Změnový list číslo 32	
Identifikace akce	
Název akce:	Výstavba Multifunkční sportovní a kulturní haly v Brně
Číslo akce SMVS:	-
Objednatel:	I. Statutární město Brno II. ARENA BRNO, a. s. III. Brněnské komunikace a.s. IV. Teplárny Brno, a.s.
Zastoupen:	Objednatelem
Zhotovitel:	HOCHTIEF CZ a.s., Plzeňská 16/3217, 150 00 Praha 5
TDI:	-
Projektant:	Projektová dokumentace 1 - Arch.Design, s.r.o. a A PLUS a.s. Projektová dokumentace 2 - PK OSSENDORF s.r.o.
Předmět změnového listu	
Doplnění stropu v 2.NP, SO 101 Hala	
Část díla dotčená změnovým listem	
Stropy 2.NP ASŘ, Statika SO 101	
Popis změny, popis technického řešení	
Původní řešení dle smluvní (tendrové) dokumentace :	
Projektová dokumentace 1 neřešila zpřístupnění prostor z 2.NP.	
Nové řešení :	
Změnou dochází ke zrušení části stěny, vytvoření průchodu, návrhu nového železobetonového zastropení mezi osami 3 a 4. Nové řešení se zároveň týká výrobku Z.008, který není v rámci ZL 32 řešen a bude projednán v rámci řešení dodatku č. 4 ke smlouvě projektanta Projektové dokumentace 1.

Soupis: ZL 32 - Doplnění stropu v 2.NP, SO 101 Hala

PŮDORYS 2NP - SEKCE 3 - PŘEMOSTĚNÍ

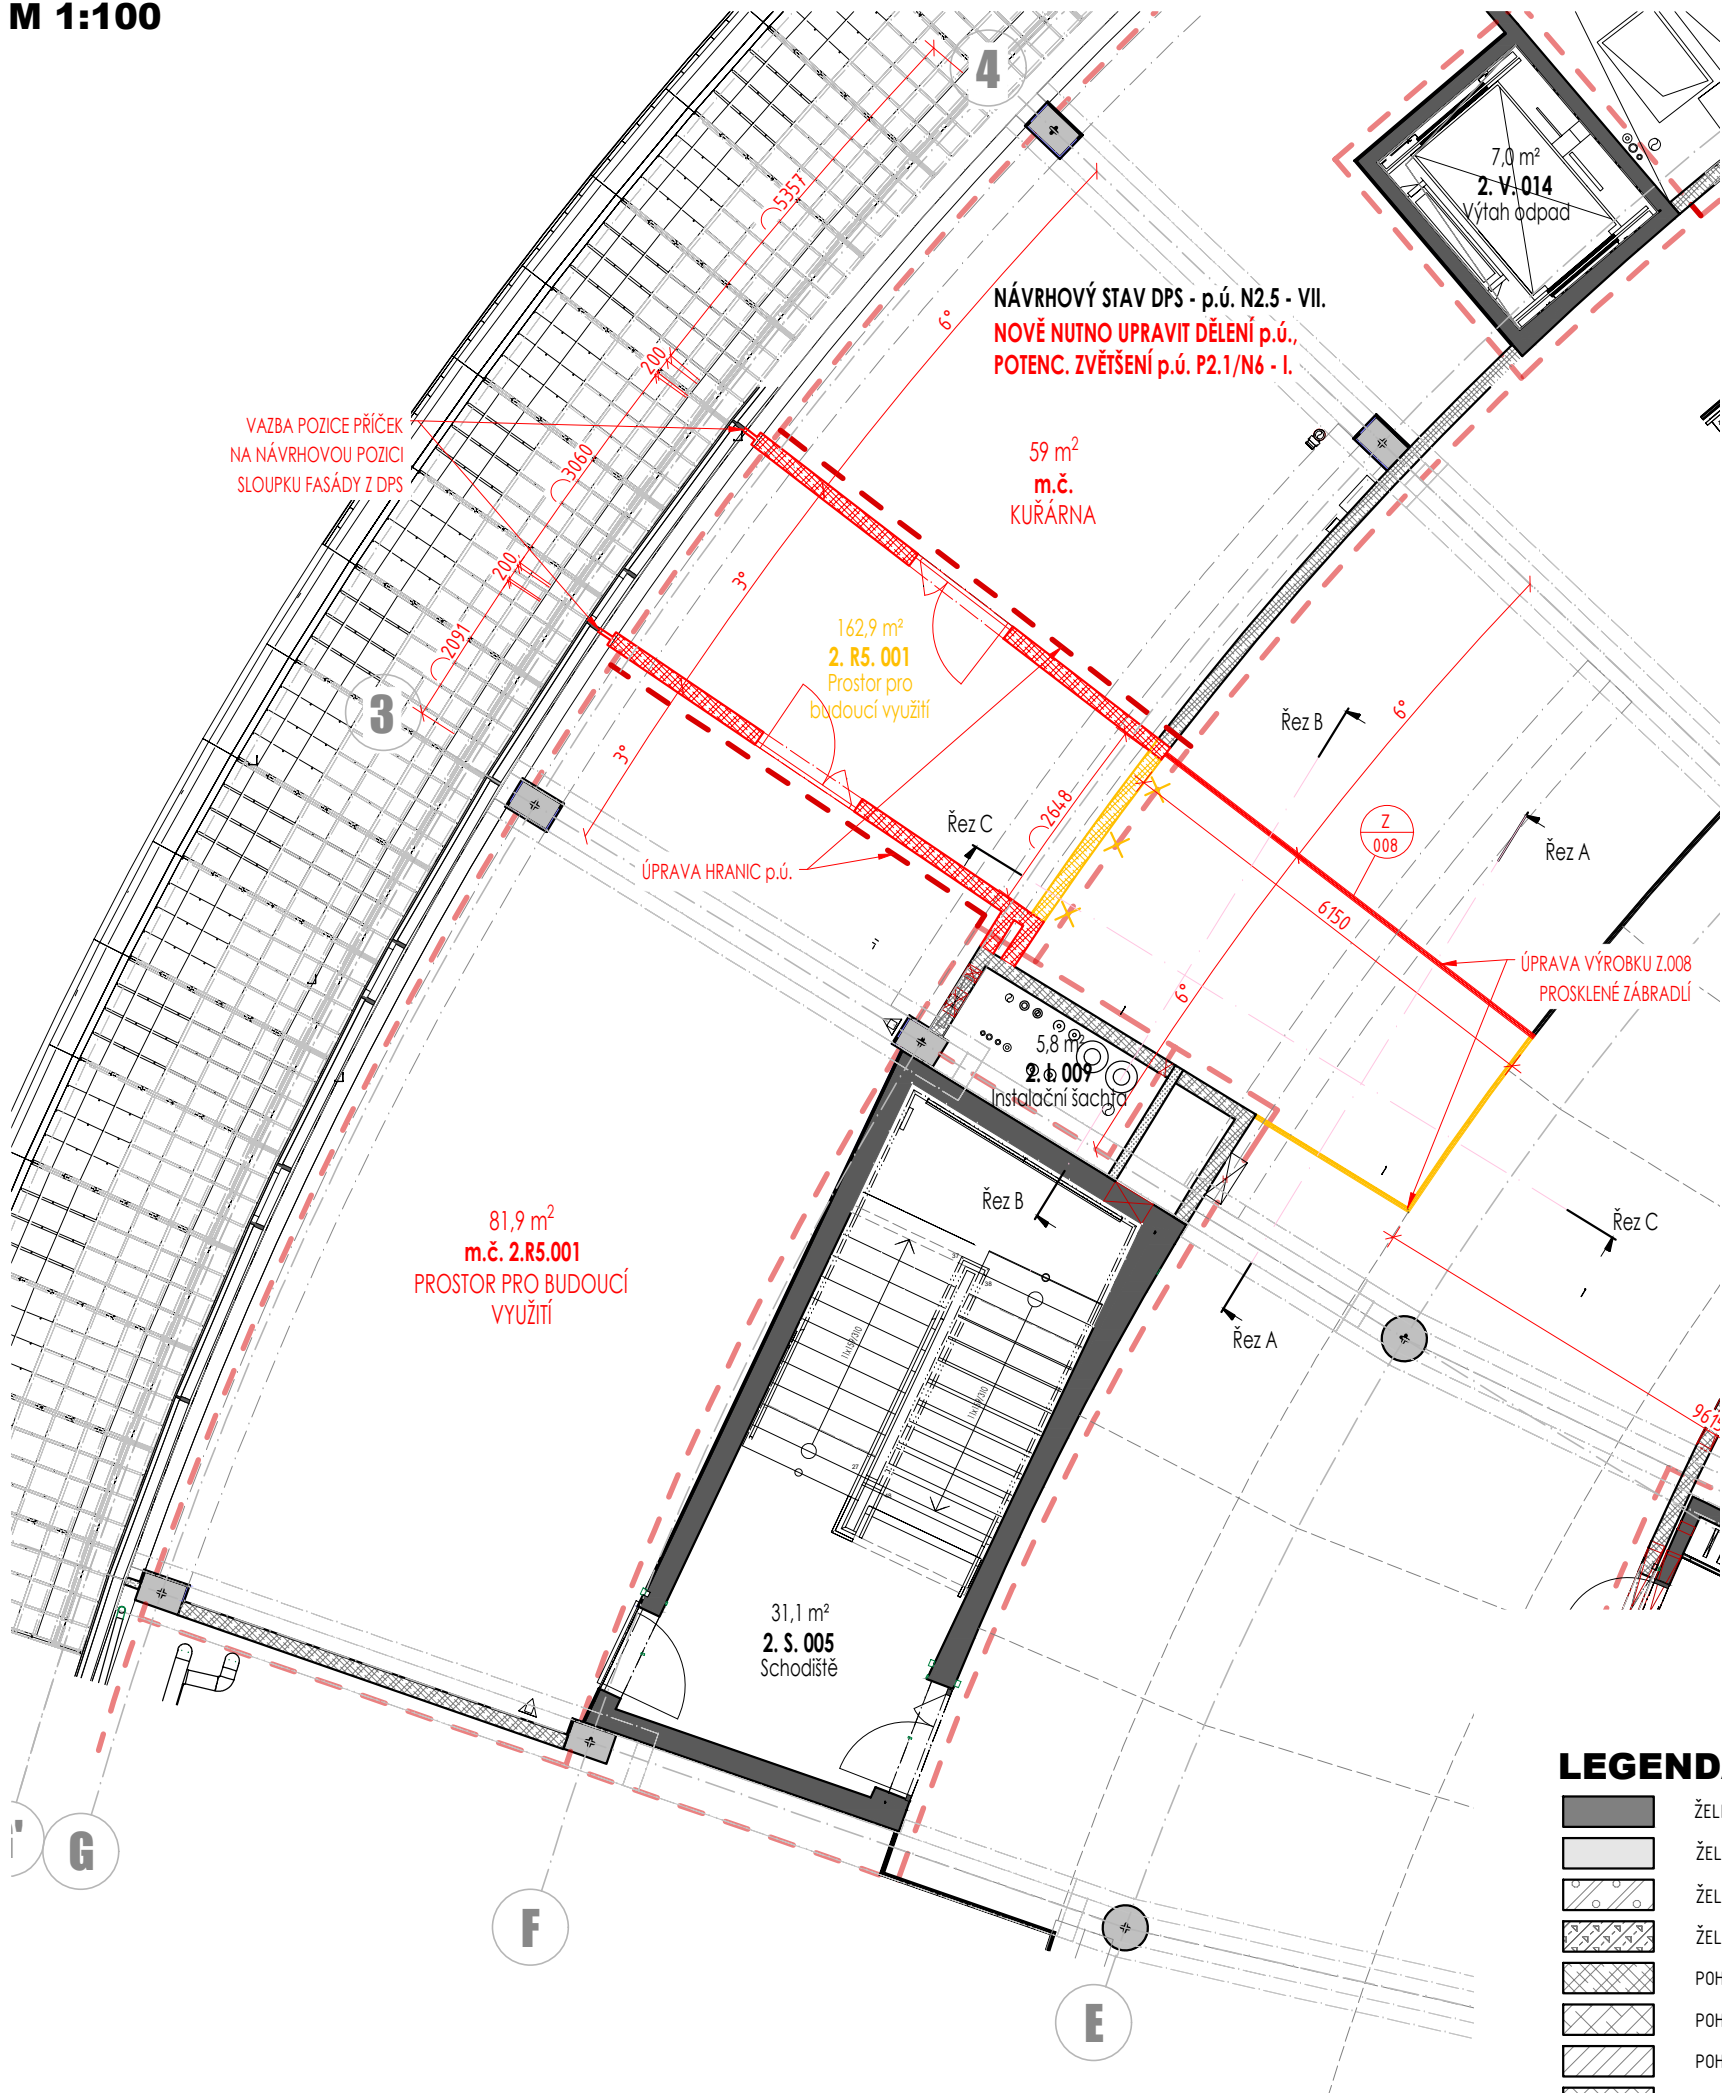
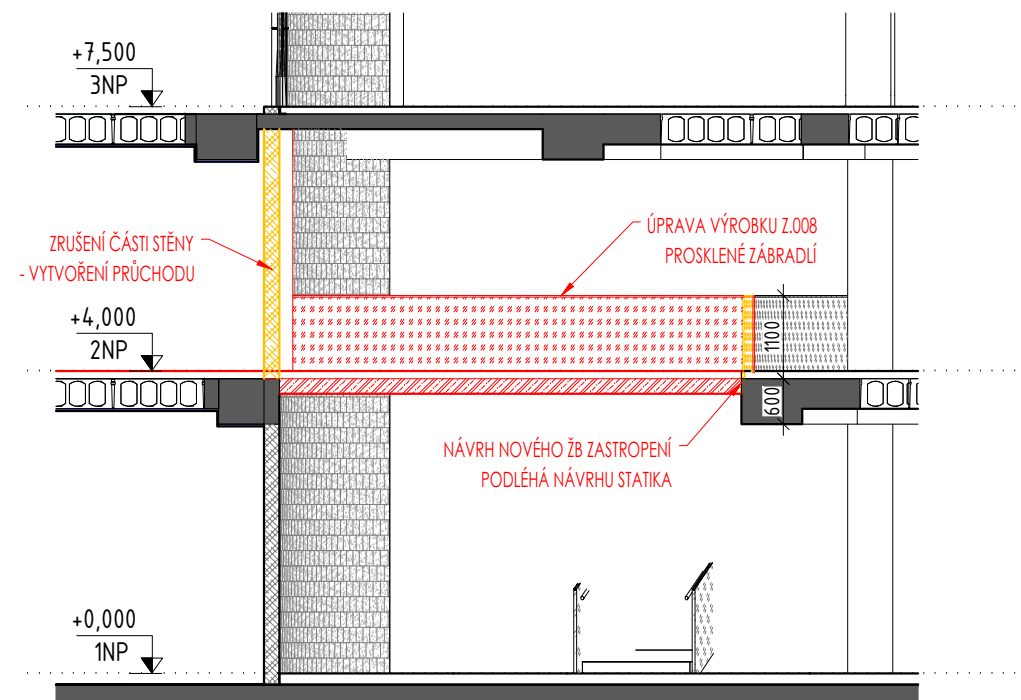
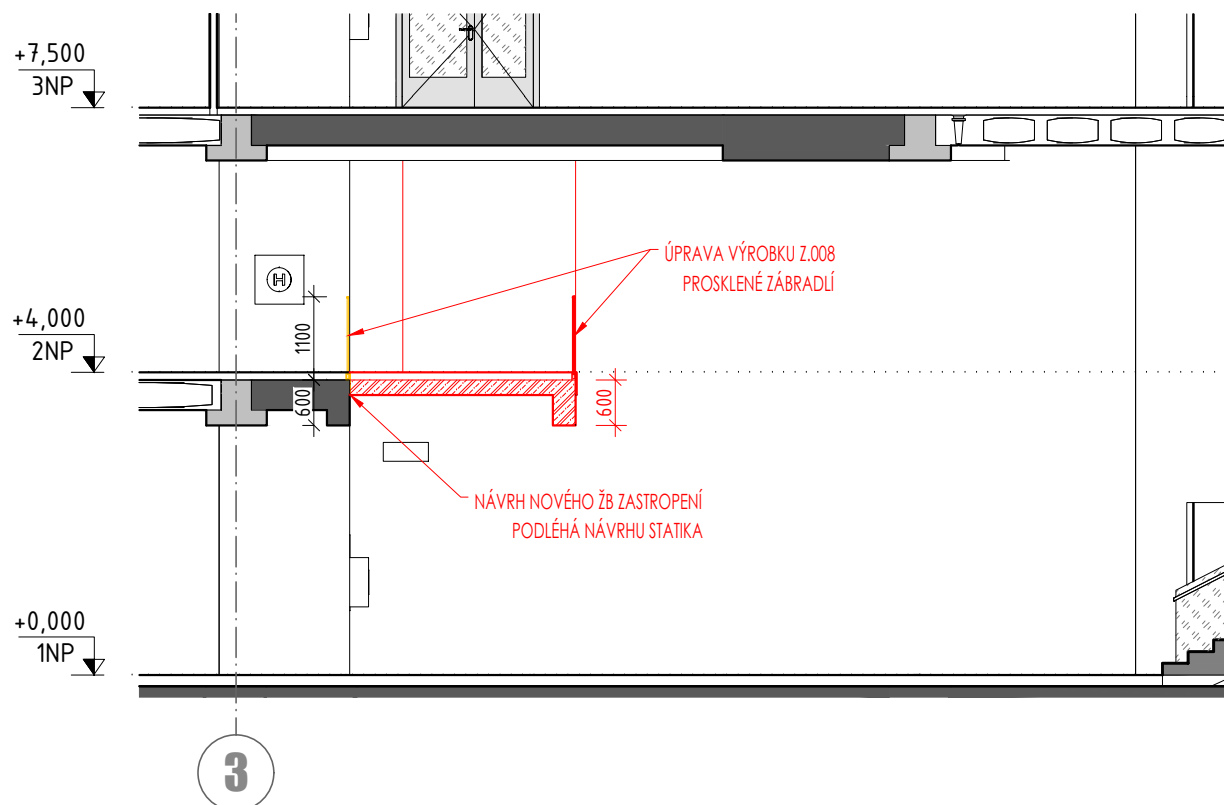
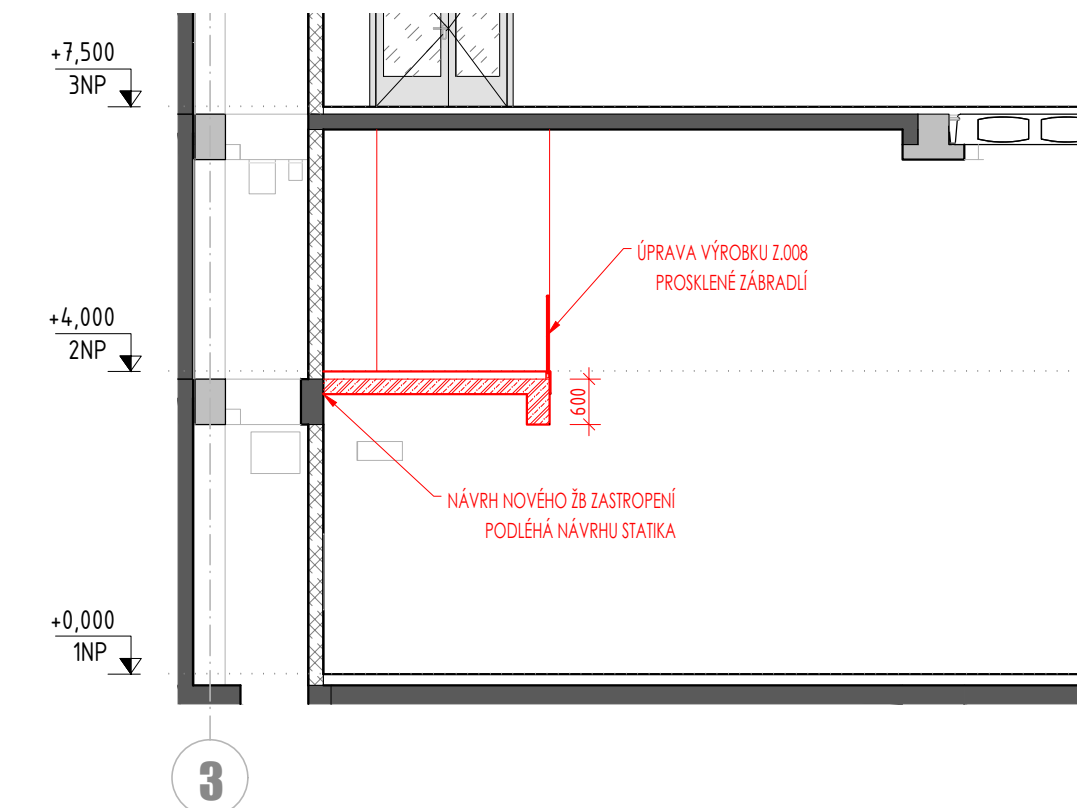
Zdůvodnění změny :	
Ke změně dochází z podnětu Objednatele k dílčí úpravě prostor řešené části Díla, kdy tato úprava (přidání stropu a související stavební úpravy) zpřístupní prostor ve 2.NP navazující na prostor v 1.NP. Po přidání stropu nebude nutné realizovat schodiště z 1.NP, s jehož provedením Projektová dokumentace 1 neuvažovala a nadto by jej bylo nutné řešit až v rámci fitoutu, tedy další etapy výstavby Díla (jiným zhotovitelem). S ohledem na výše uvedené a charakter změny, která je nezbytná pro budoucí provoz řešené části Díla a kterou zadavatel jednající s náležitou péčí nemohl předvídat, je tato změna zařazena dle § 222 odst. 6 ZZVZ.	
Vliv změny na výkresovou dokumentaci :	
S dopadem na výkresovou dokumentaci.	
Záznamy o změně ve stavebním deníku a zápisech z KD :	
Informace o změně byla zaslána mailem "MSKP Brno informace o změně SO 101 2NP Doplnění stropu (mostek v ose 3)" dne 5.3.2024 správcem stavby.

- Doplnění železobetonové stropní konstrukce
